改善箇所説明図

改善の内容

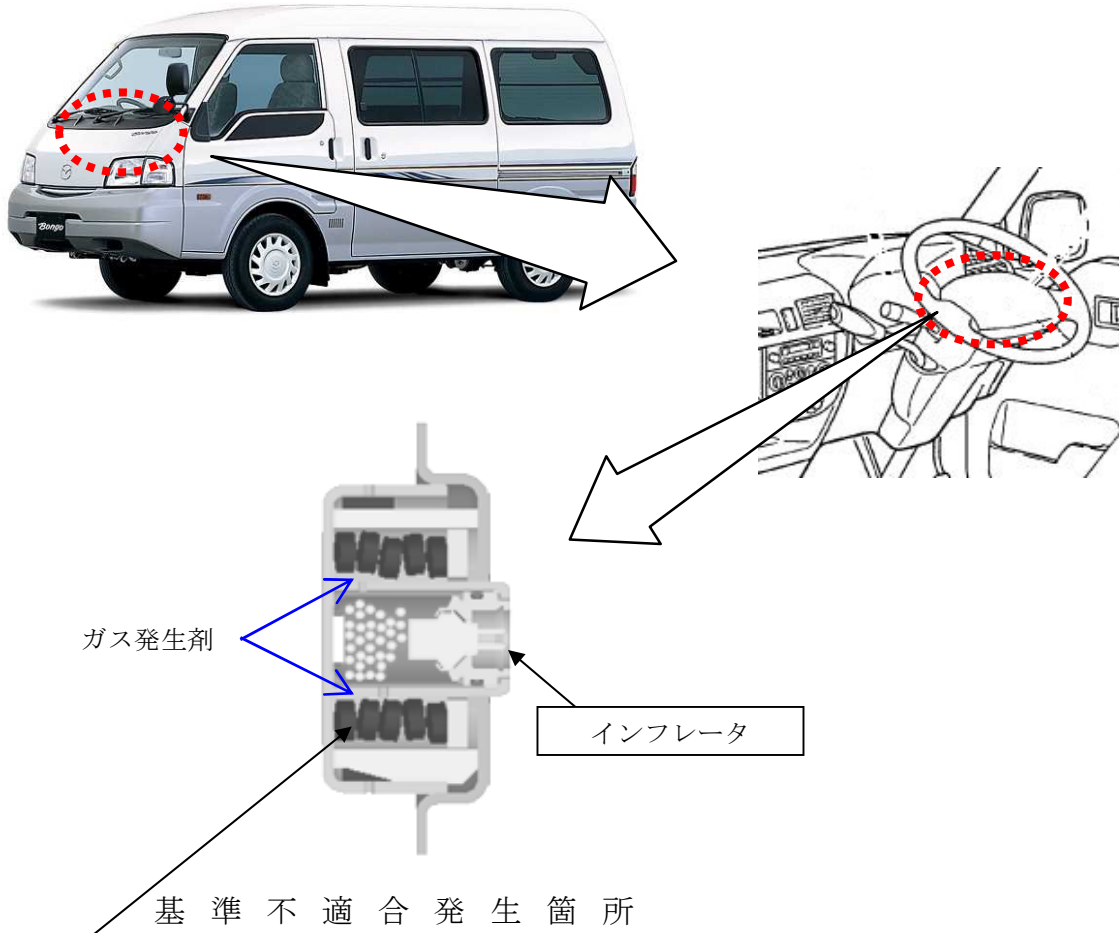
特定の運転者席用エアバッグのインフレーター（膨張装置）において、原因は判明していないが、エアバッグ展開時にインフレーター内圧で容器が破損するおそれがあることから、予防的措置として、当該インフレーターを交換する。

全車両、予防的措置として、当該インフレーターを交換用部品が準備できた段階で、年式の古いものから代替品と順次交換、回収して原因調査を実施する。

識別：ボンゴ／バネット／デリカとタイタンは、助手席ドア・ロア・ヒンジ取付けボルト（下側）の頭に黄ペンを塗布する。

アテンザは、右側フロント・サスペンション取付け部のプレートに白ペンを塗布する。
